**« Projet de restructuration du secteur Avoriaz - les Brochaux »
sur la commune de Montriond (Haute-Savoie)**

**Avis de l'Autorité administrative de l'État compétente en matière
d'environnement**

**Avis P n° 2015-1674
n° 2015-1708**

Plan du projet
Source : Étude d'impact, p.185

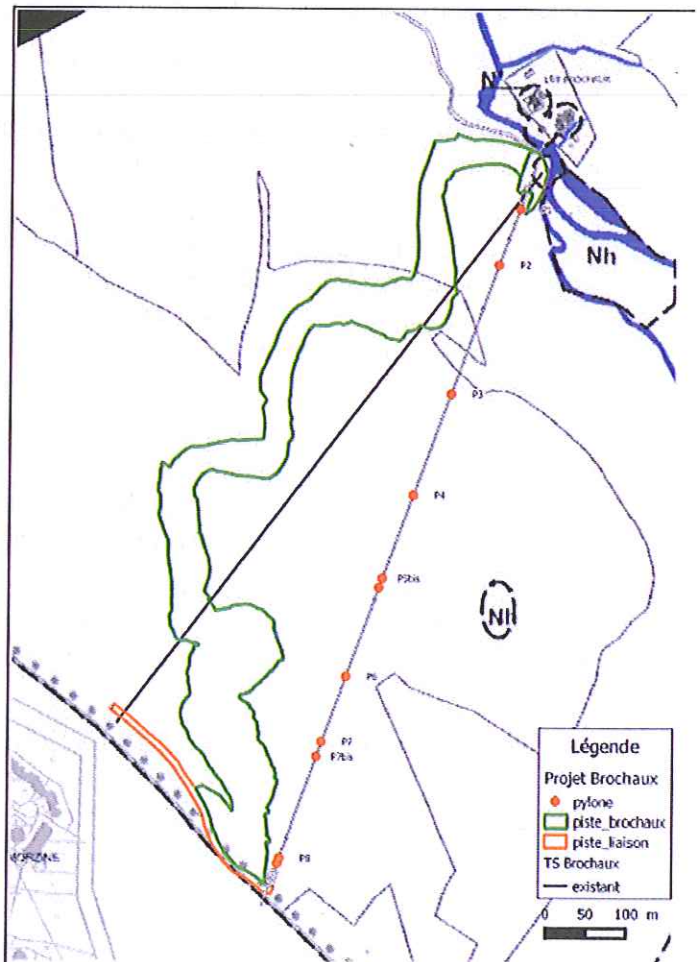
L'Ancolie des Alpes (*Aquilegia alpina*), espèce protégée, a été repérée sur le secteur d'étude. Le projet a été adapté afin d'éviter les stations présentes. Ainsi, le pylône 7 a été déplacé et le tracé de la piste des Brochoux modifié.

Cependant, afin de sécuriser l'installation face aux risques naturels, des dispositifs sont prévus notamment en amont des pylônes 4, 5 et 6 (p.177, 192). Ces mesures de protection ne sont pas localisées. Il conviendra de s'assurer qu'elles n'impactent pas la station d'Ancolie des Alpes. Dans le cas contraire, une dérogation au titre des espèces protégées est à prévoir.
